**COMMUNAUTÉ D'AGGLOMÉRATION
MULHOUSE ALSACE AGGLOMÉRATION**
Sous la présidence de Fabian JORDAN
Président

EXTRAIT DU REGISTRE DES DÉLIBÉRATIONS
DU CONSEIL D'AGGLOMÉRATION
Séance du 14 octobre 2024

**PLU DE RIXHEIM – PROCEDURE DE MODIFICATION DU PLU - BILAN DE LA
CONCERTATION (532/2.1.2/2502C)**

ANALYSE DES CONTRIBUTIONS ET BILAN DE LA CONCERTATION DANS LE CADRE DE LA MODIFICATION DU PLU DE RIXHEIM

Mesures compensatoires Holcim :

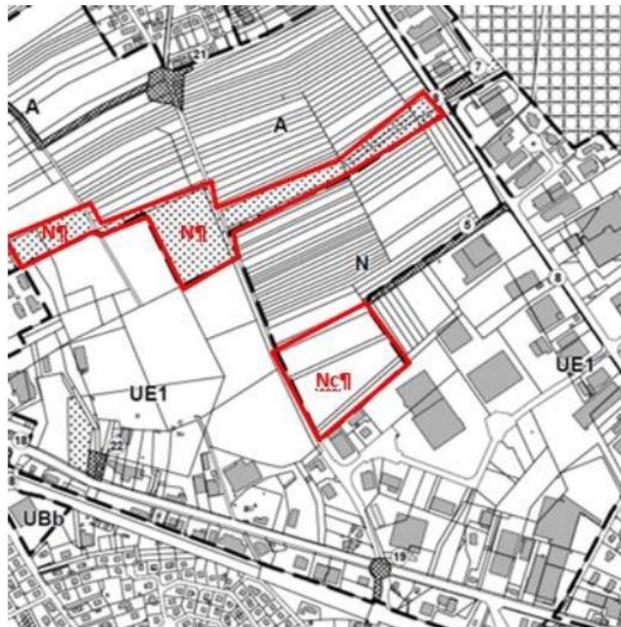
Cette mesure est pertinente mais nous semble insuffisante pour une garantie sur le long terme.

Même si la réalisation des mesures est à la charge de la société Holcim, nous demandons à ce qu'un zonage N indicé c (N compensation) soit intégré au PLU pour conserver la « trace » de la mesure sur le temps long et éviter de détruire à terme des mesures compensatoires, comme nous avons déjà pu le constater ailleurs dans la région, avec de nouveaux projets d'aménagements.

Un règlement écrit associé pourrait préciser que la zone Nc est affectée exclusivement à la réalisation de mesures compensatoires dédiées à la biodiversité (à citer). Cette rédaction pourrait être utilement vue avec le Conservatoire des Espaces Naturels d'Alsace (CEN) pour s'assurer qu'elle n'entrave pas les travaux prévus ou envisagés.

En outre, nous constatons que certaines parcelles dédiées à la réalisation de la trame verte dans ce secteur sont classées en zone A.

Ces parcelles font l'objet d'un surzonage au titre de l'art. L.151-23 du code de l'urbanisme entant qu'espace vert arboré existant ». Afin d'affirmer la vocation environnementale de ces parcelles, nous demandons à ce qu'elles soient également classées en N au plan de zonage.

L'observation proposant de requalifier des espaces relevant actuellement de la zone A dans le PLU au bénéfice de la zone N ne concerne pas les points faisant l'objet de la procédure de modification. Elle ne peut donc être prise en compte dans ce cadre mais sera intégrée dans les réflexions en cours relatives à l'élaboration du PLUi. Il est à noter que les boisements visés sont protégés au titre de l'article L151-23 du CU.

S'agissant de la question des secteurs de compensation de destruction d'éléments naturels, il ne peut y être répondu favorablement car elle n'entre pas dans le champ matériel et/ou géographique de la procédure de modification. Aussi et plutôt que de la traiter de manière ponctuelle et disparate, elle le sera dans le cadre du PLUi en cours d'élaboration d'autant que les mesures compensatoires qui relèvent du code de l'environnement sont encadrées par arrêté préfectoral. A ce titre, chaque mesure compensatoire a ses propres prérogatives. Par conséquent, il apparaît risqué de rédiger un règlement « type » pour celles-ci.

Lisière ouest de la haie au printemps 2023

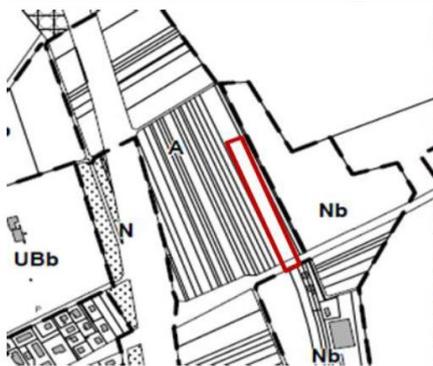
Partie nord détruite, au profit des cultures de maïs.

Sans vouloir remettre en cause la volonté de la commune de mieux protéger son environnement et les actions qu'elle a déjà réalisées en ce sens, la démarche de PLU nous semble être une occasion importante d'inscrire une meilleure protection et des mesures efficaces sur ce dossier. Aussi, jugeant de l'importance de préserver la haie résiduelle et d'obtenir réparation au préjudice commis en illégalité par l'agriculteur, nos associations demandent :

- La protection en Espace Boisé Classé de la haie résiduelle, voire mieux, de l'ensemble de la haie, y compris la partie détruite, qui serait à restaurer.
- La mise en place de mesures compensatoires, *in situ* (restauration de la zone défrichée) ou *ex-situ*

Ce point ne concerne pas les éléments visés par la procédure de modification et ne peut par conséquent être pris en compte.

La question des mesures compensatoires sera étudiée, avec davantage de pertinence, de manière cohérente et globale à l'échelle du PLUi en cours d'élaboration. Cela ne doit toutefois pas occulter le fait que la Commune travaille activement sur ce site, en étroite collaboration avec l'agriculteur concerné, la Chambre d'Agriculture, les associations environnementales, le club de motocross, et la DREAL, afin de préserver la haie et compenser la partie défrichée.

25.2. Règlement graphique APRES la modification

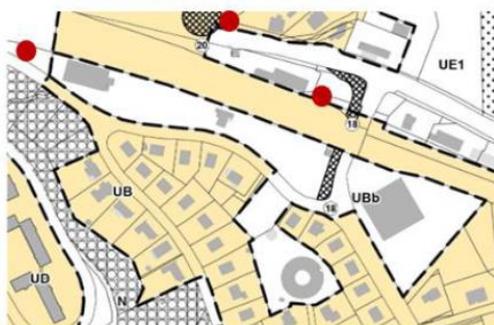
L'ER20, quant à lui, risque d'impacter les marronniers remarquables au niveau du parking du stand de tir.

Nous demandons d'ajuster l'emplacement de l'ER pour protéger ces arbres et leur système racinaire.

Afin de pallier à ces incidences, nous proposons de renforcer la protection d'éléments arborés le long de la rue de Mulhouse. Cela ne compensera pas les pertes (qui sont mineures) mais permet de préserver certains éléments qui contribuent à l'aspect paysager bordant cette voie importante, valeur paysagère notamment apportée par les arbres localisés de part et d'autre de cette voie, par ailleurs assez peu attrayante architecturalement, et qui sera en outre altérée par l'aménagement de l'ER20 côté Nord (destruction de plusieurs sujets arborés remarquables).

Nous demandons la protection renforcée des arbres remarquables localisés de part et d'autre de la rue de Mulhouse.

Arbres à protéger au titre de l'art. L. 151-23 du CU. Au premier plan, un tilleul qui apporte une plus-value paysagère non négligeable dans l'axe de la rue de Mulhouse. En arrière-plan à l'Est, des marronniers imposants dans l'enceinte du club de tir, qu'il faudrait préserver et protéger.

S'agissant de l'ER n°20 :

Les travaux n'étant pas prévus à court terme, il est proposé de supprimer la création de l'ER n°20 initialement projetée et de répondre ainsi favorablement à l'observation d'Alsace Nature.

Emplacement réservé n° 9 (ER9)

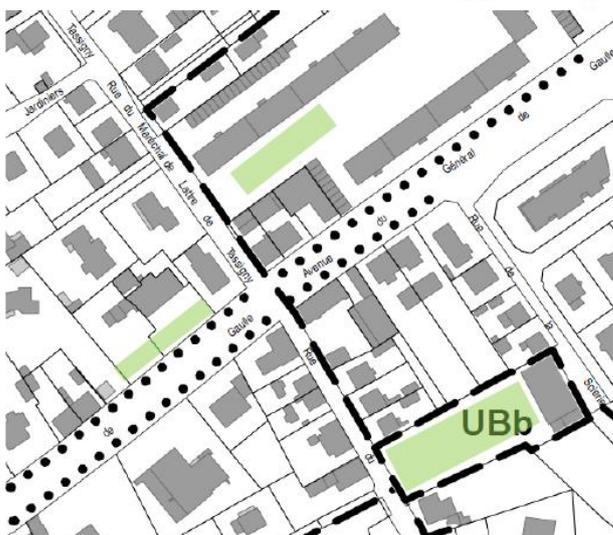
Simplement, cet ER est directement adossé à une haie champêtre, qui participe à la qualité du paysage et à la biodiversité des collines et qui contribue à la rétention des eaux de ruissellement. Il est nécessaire de préserver ces petites structures.

L'ER fait 13m de large, ce qui est beaucoup pour un simple cheminement piéton. Il est donc possible de réduire son emprise pour préserver les sols et la haie.

A ce stade, deux solutions sont envisageables :

- Réduire la surface de l'ER en limitant la largeur à 2m (comme pour l'ER n° 10)
- Décaler l'ER vers le nord pour préserver les ligneux au Sud (apport d'ombrage, rétention des eaux, corridor écologique...) et éviter les risques de dégâts sur les racines lors des travaux. Y ajouter un surzonage au titre des Espaces Boisés Classés, sur 10m de large pour renforcer la haie en épaisseur avec des arbustes et un ourlet herbacé (et reste donc 3m de large pour le cheminement, ce qui est suffisant).

L'emplacement réservé n° 9 n'est pas concerné par la procédure de modification ; aussi l'observation ne peut être prise en compte.
